快速建筑设计100例

100 Samples of Architecture Design Sketch

黎志涛 编著

前　言

例 72　综合楼设计

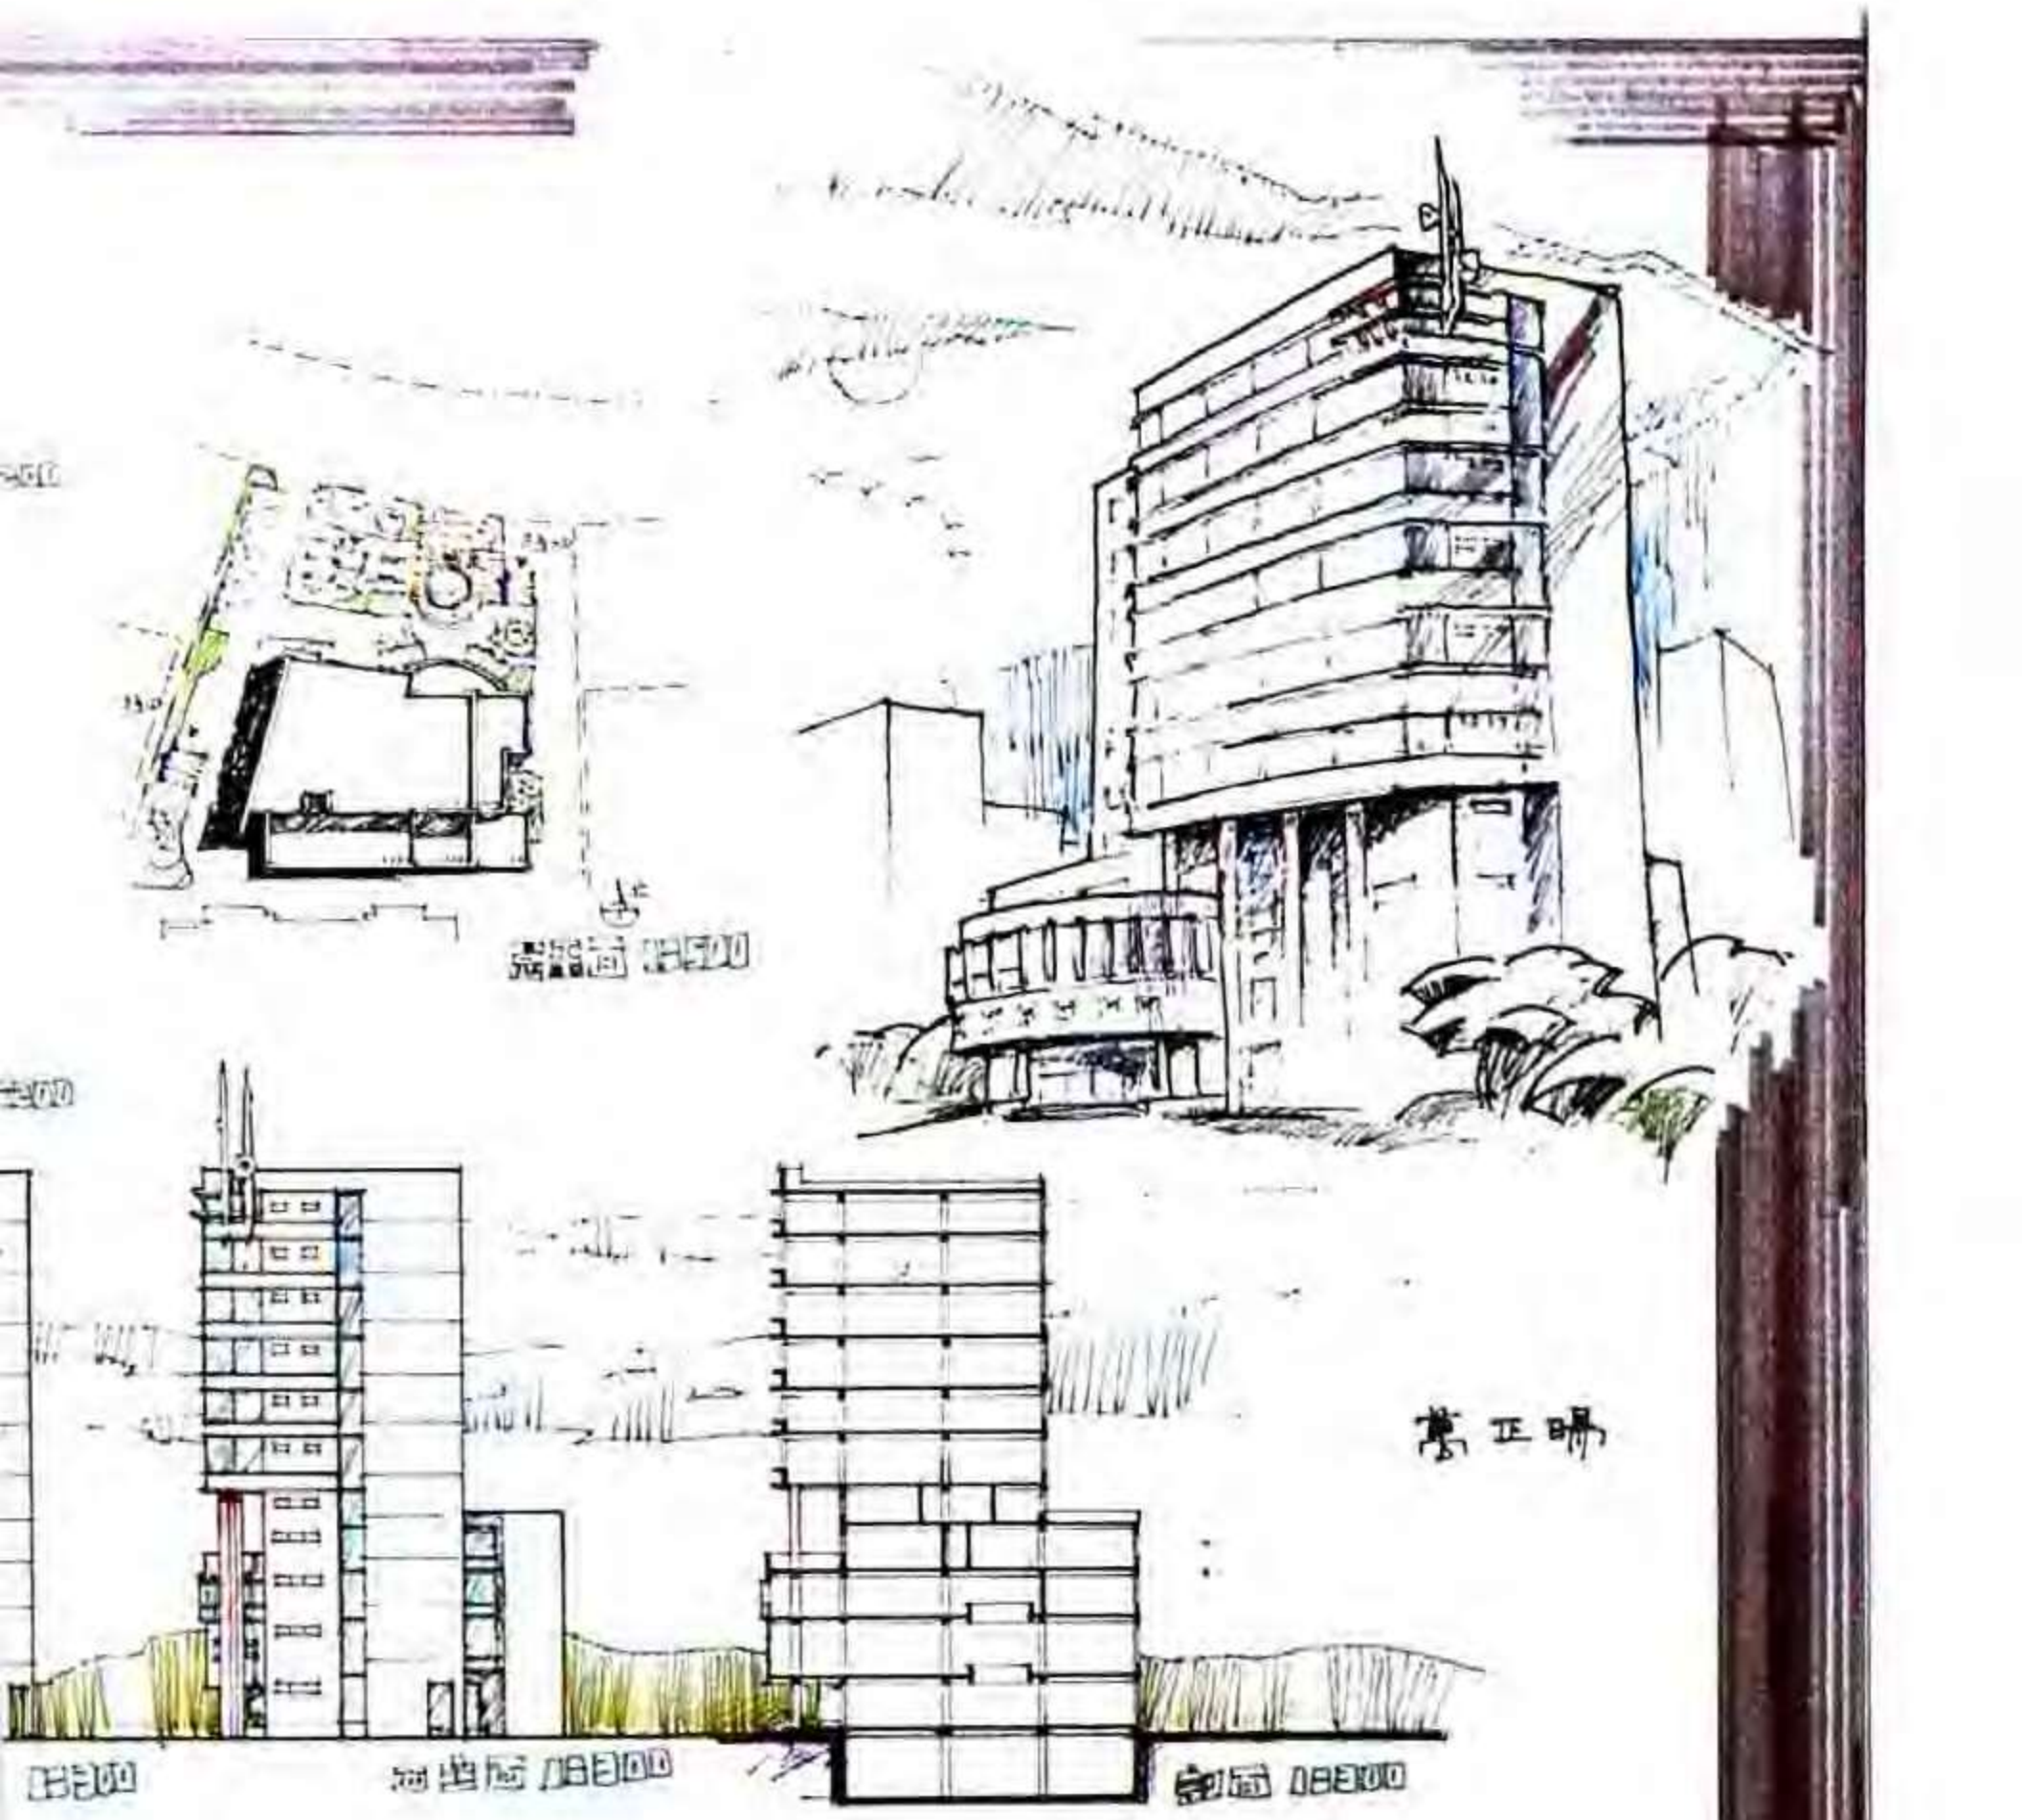
设计——总平面注重环境设计，建筑后退留出较大空间作为城市绿地和广场，便于人流集散，减少对城市交通的干扰。但地下车库出入口坡道长度不够。

建筑设计竖向功能分区合理，一层各出入口安排得当，但自动扶梯走向和长度均不符合使用要求。造型设计一般，电梯机房冒出屋顶对造型的影响未考虑。入口三根立柱高达 5 层，比例纤细，结构欠妥。

表现——版面构图紧凑，图面效果较好，但透视图线条较粗糙。

例 77　书画创作中心设计

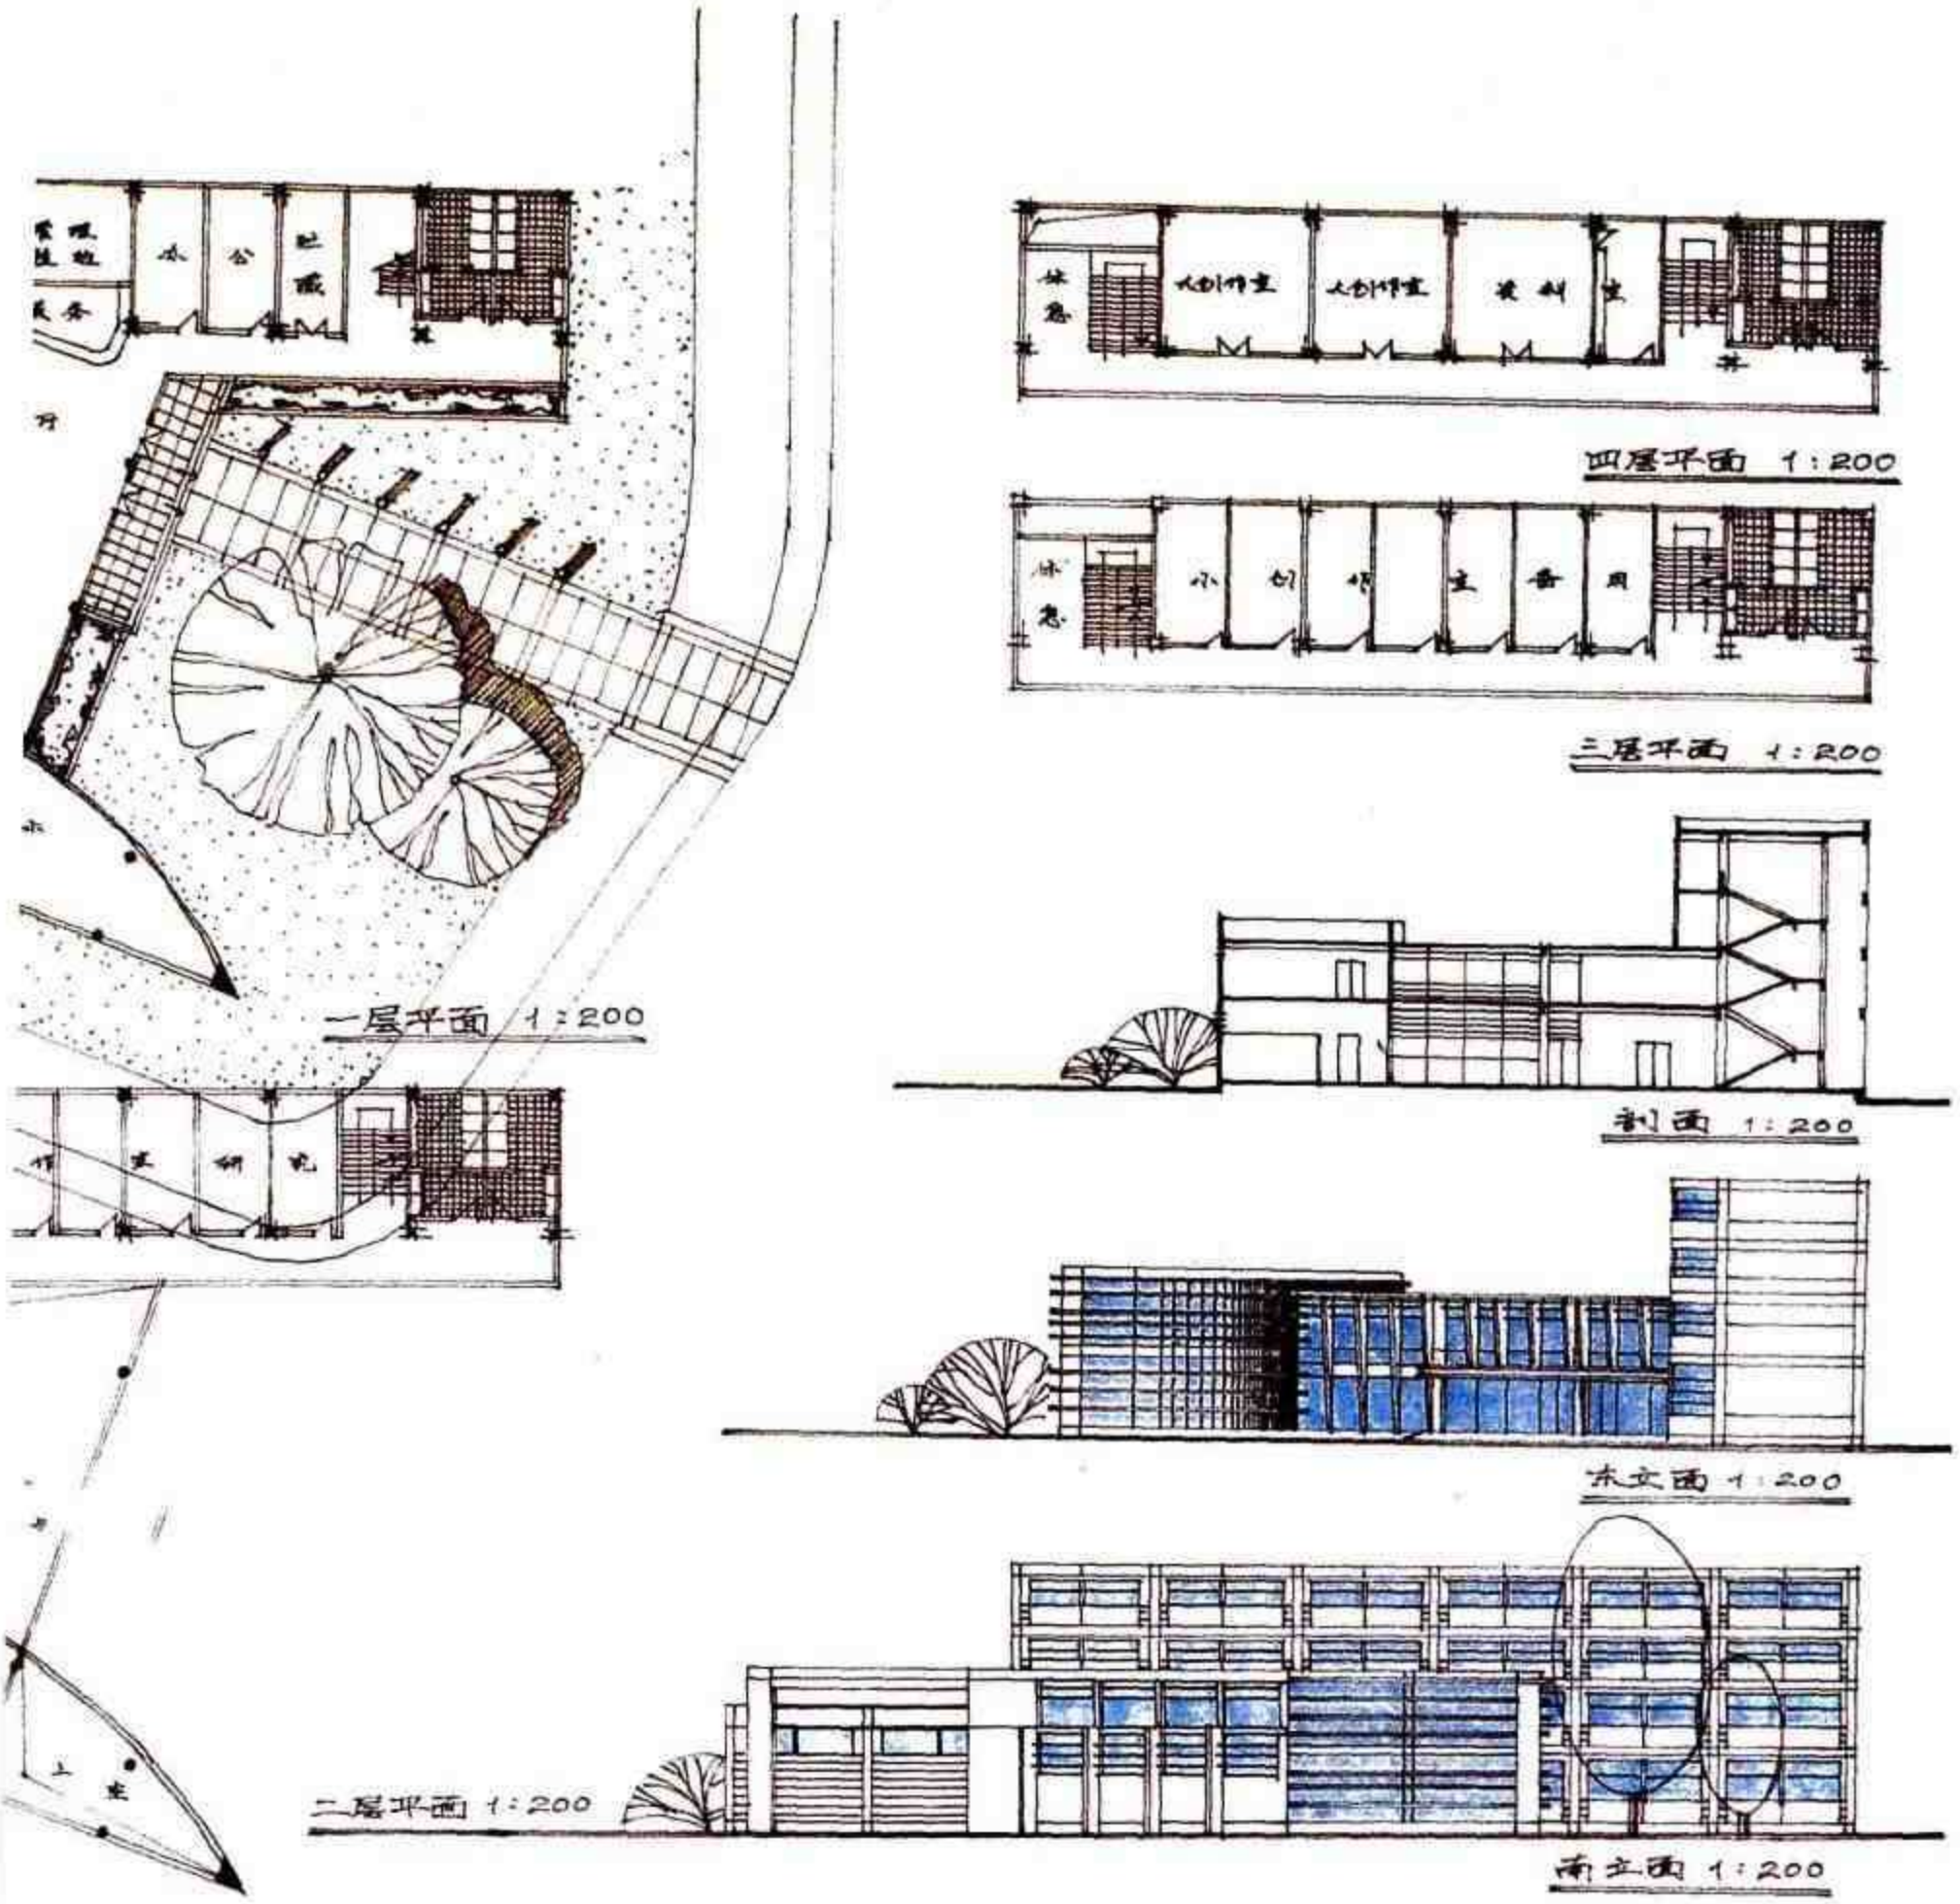
设计 —— 总平面设计充分考虑不规则地段的特点，与河道和道路结合紧密，主入口正对至市中心道路，成为对景，对位关系较好。广场呈喇叭状，形态适宜。次入口定位恰当。南楼呈月牙状，对主次入口广场导向起着重要作用，形态有机。

单体建筑设计功能分区合理，创作室独立成区，环境安静，展览位置公众性强，但门厅过大，与茶室相混，缺乏必要的空间二次分隔。报告厅与门厅缺少空间过渡，受干扰较大，且疏散口宜改为南向，便于直接疏散和单独对外使用。一层厕所太偏，主楼梯不醒目。造型设计中入口立面未反映两层高的门厅空间形态。

表现 —— 线条洒脱，充分表达绘画的速度感。总平面图表现充分，透视图表现规矩而不拘谨，环境表现简练而不空荡，基本功较强。

例 82　书画创作中心设计

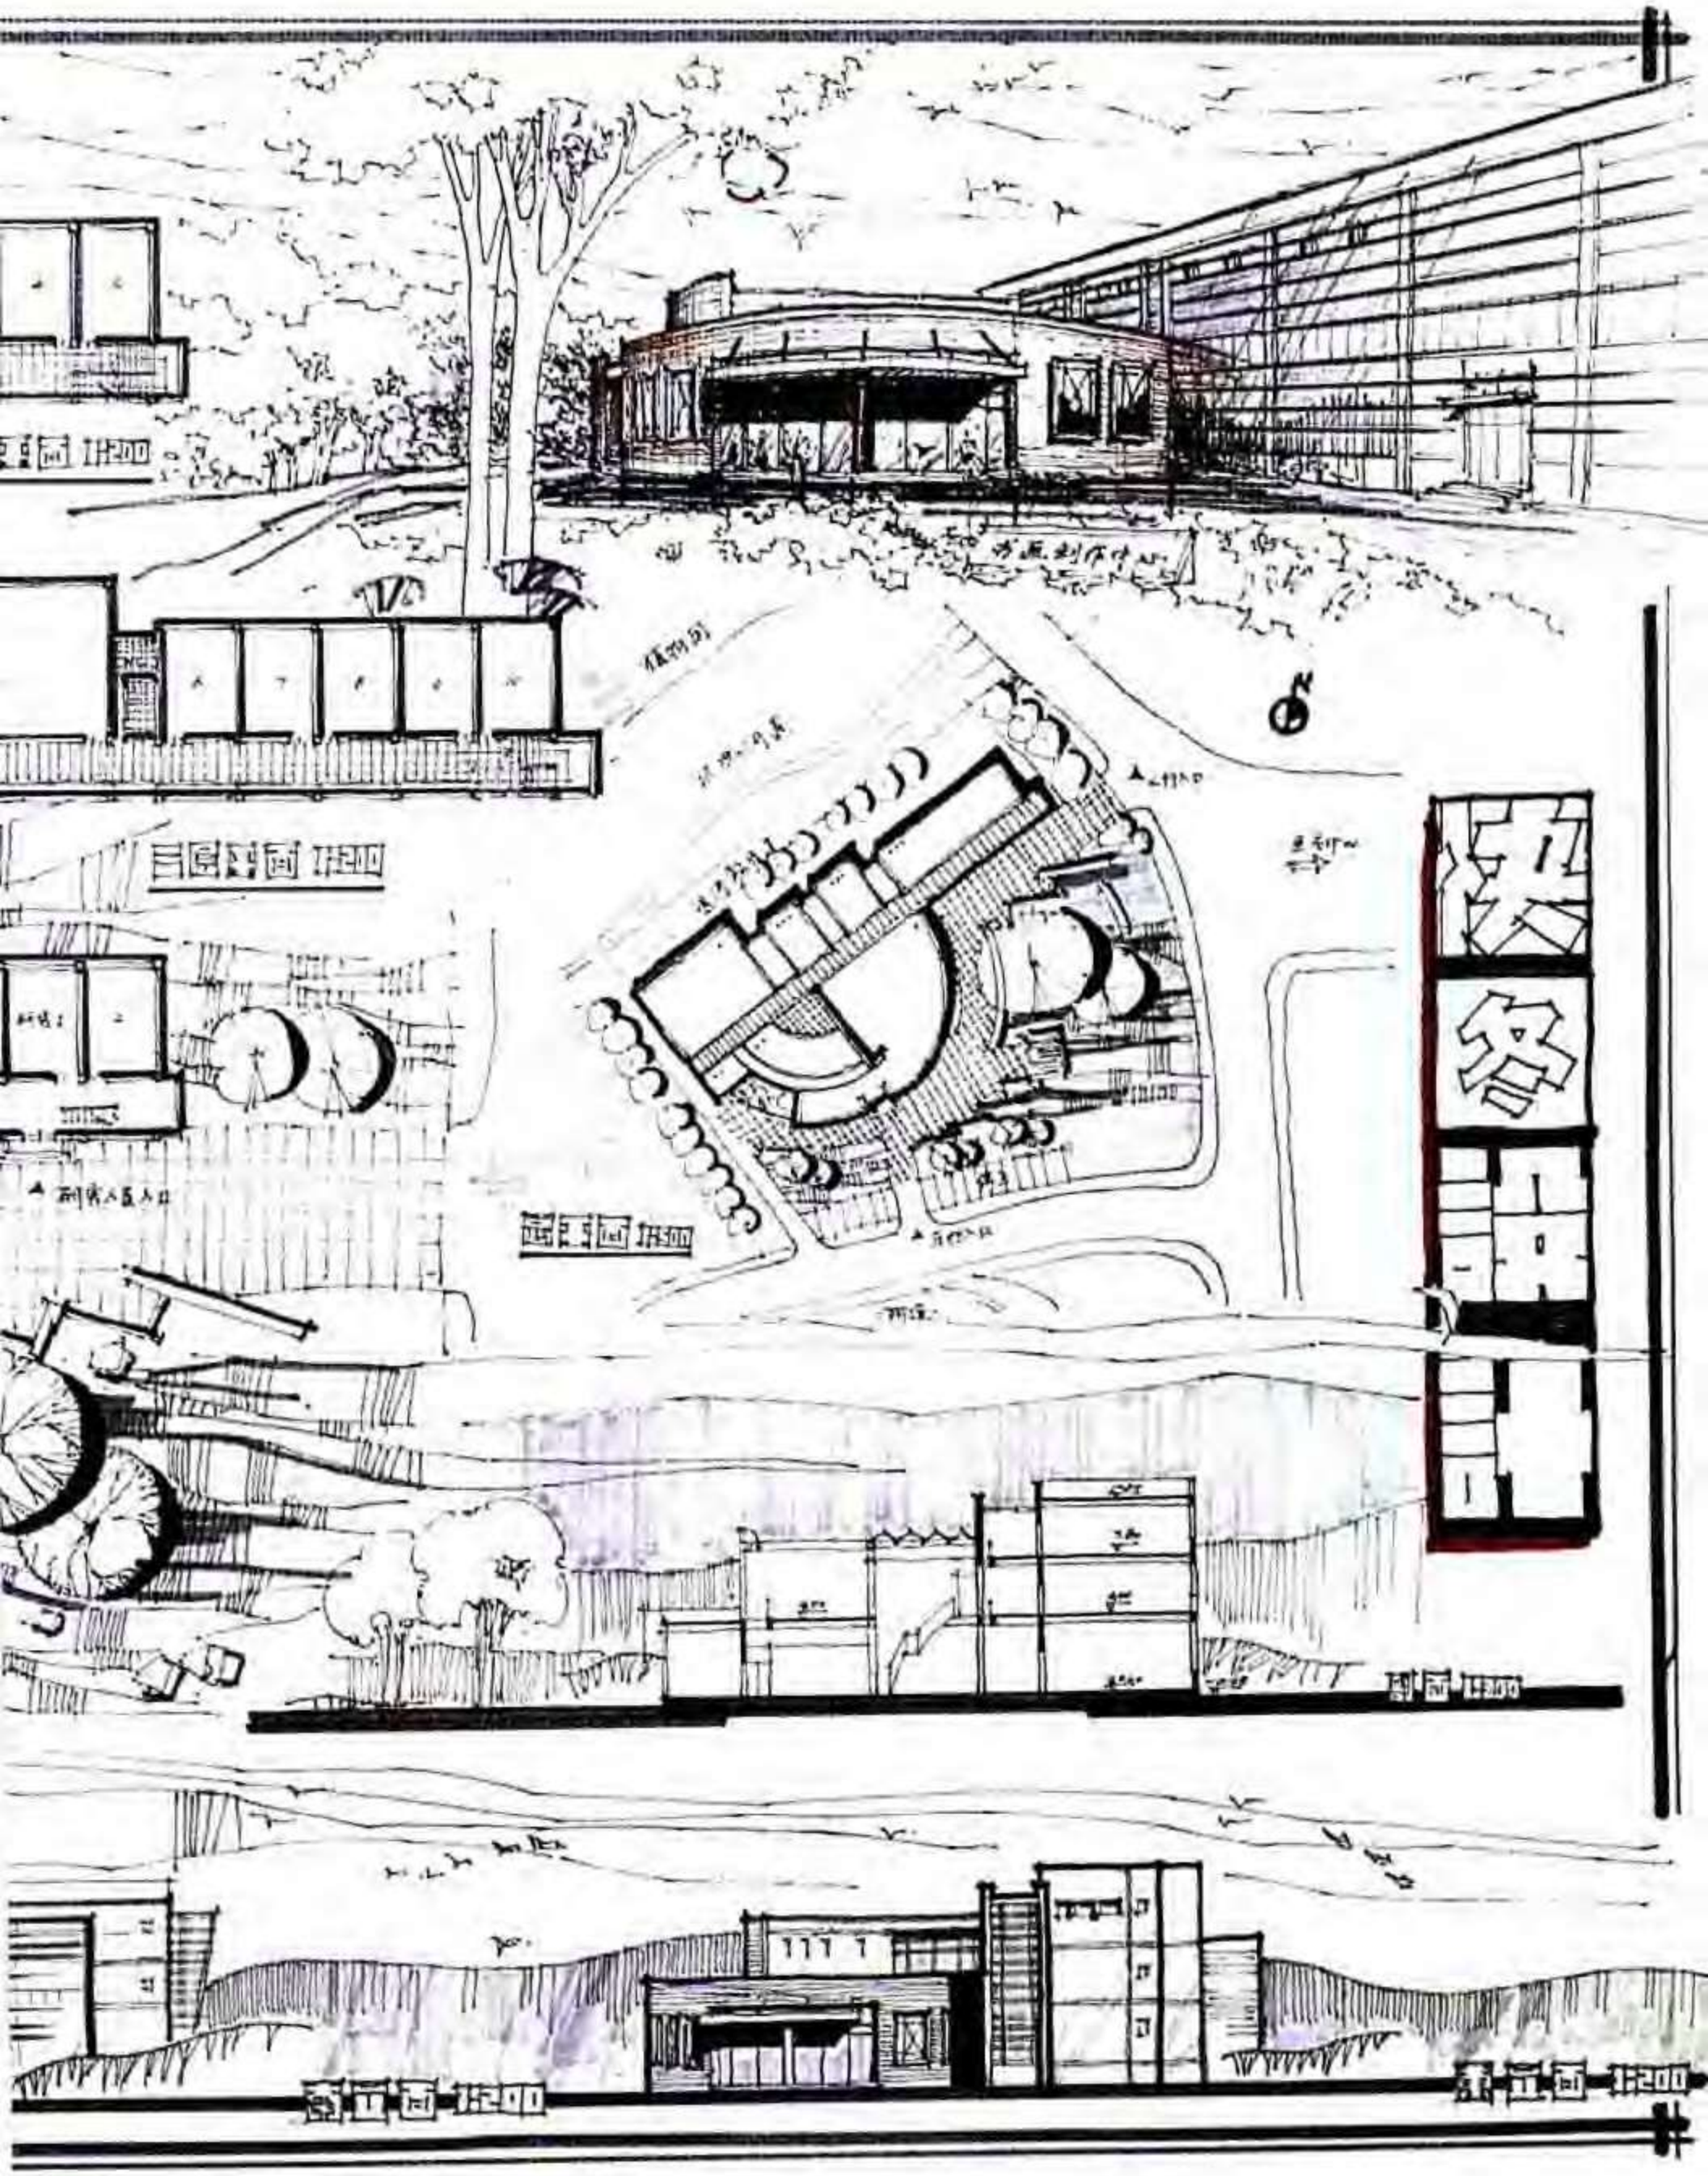
设计 —— 总平面图底关系充分考虑地段特点，将建筑后退，让出大片绿地，从而最大限度地减少道路交通的干扰，并创造了优美的室外环境。半圆形平面部分其体形与不规则地段也取得和谐关系。

单体建筑设计中，平面功能布局合理，但报告厅位置过偏，对外疏散缺少较大的外部空间缓冲。创作室区的厕所空间局促，女厕为暗厕不妥。

表现 —— 版面构图紧凑，配景表现与灰色马克笔涂底将各图构成整体，画面和谐。
